東北電原技第2号
令和5年5月31日

女川原子力発電所発電用原子炉設置変更許可申請書

(2号発電用原子炉施設の変更)

本文及び添付書類の一部補正について

第 5.1-1 図 線量計算地点図

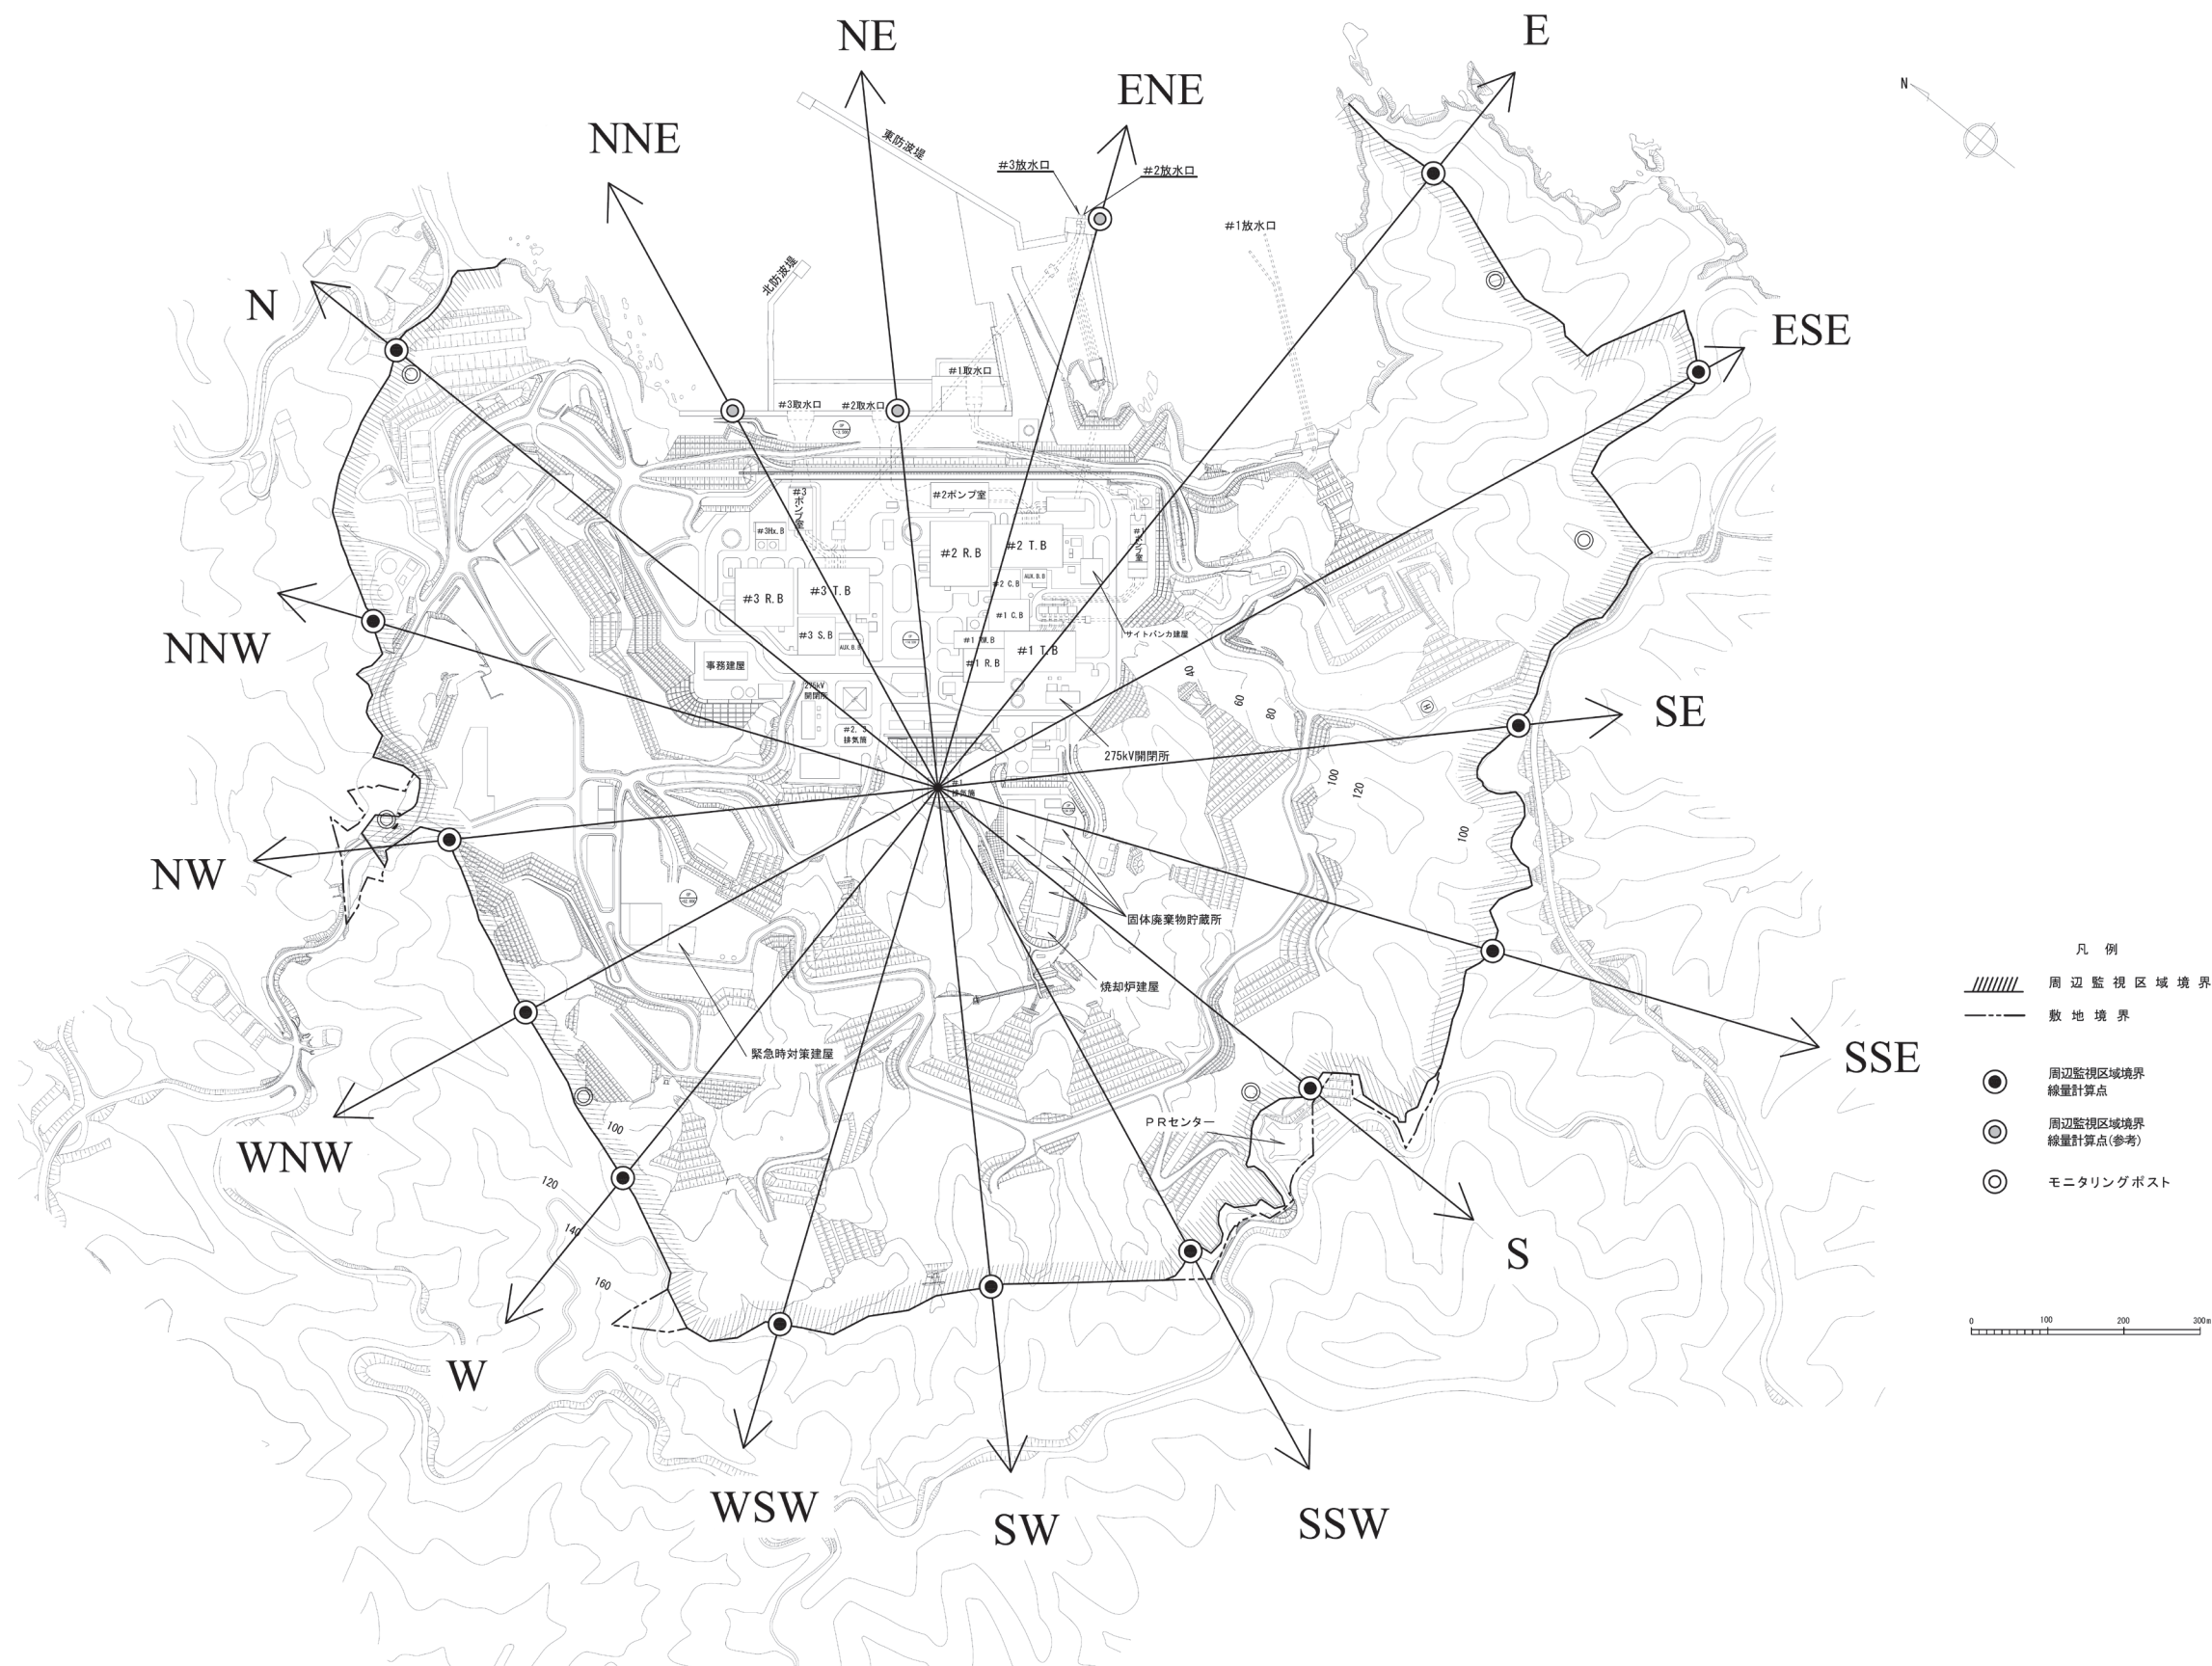
頁	行	補正前	補正後
9-5-1		第 5.1-1 図 線量計算地点 図	別紙 9-5-1 に変更する。

第 1.17-2 図 可搬型モニタリングポストの設置場所及び保管場所

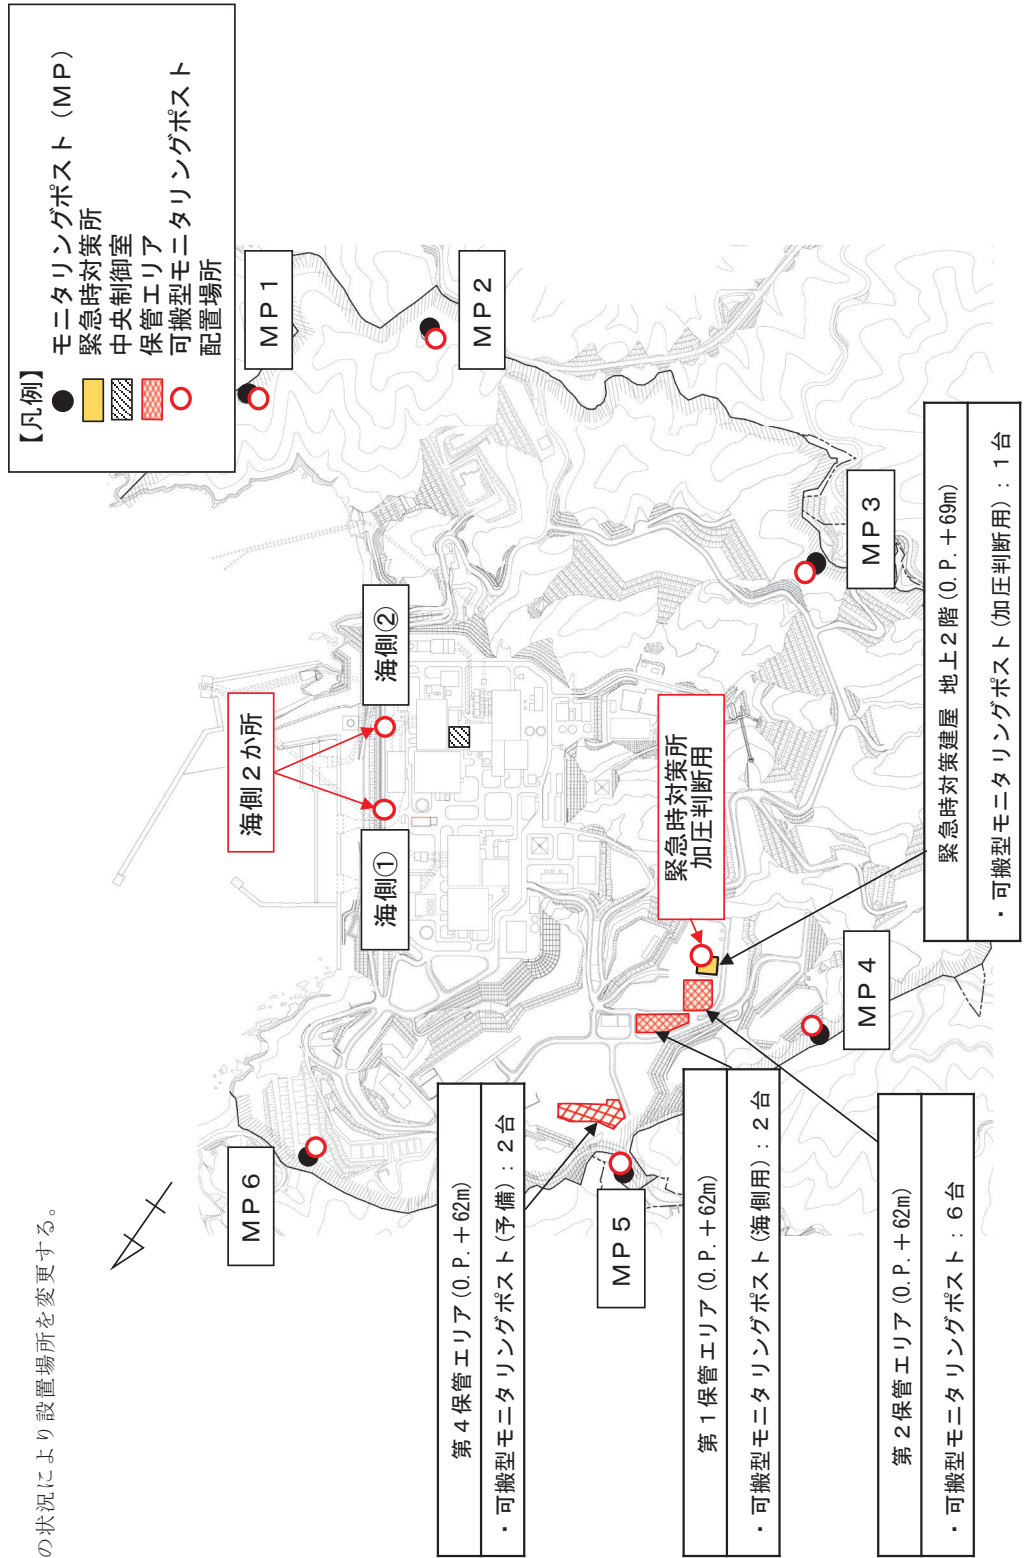
頁	行	補正前	補正後
1.17-1		第1.17-2図 可搬型モニタリングポストの設置場所及び保管場所	別紙-追補 1-1.17-1 に変更する。
1.17-2		第1.17-7図 可搬型放射線計測装置の保管場所及び海水・排水試料採取場所	別紙-追補 1-1.17-2 に変更する。
1.17-4		第1.17-17図 代替気象観測設備の設置場所及び保管場所	別紙-追補 1-1.17-3 に変更する。
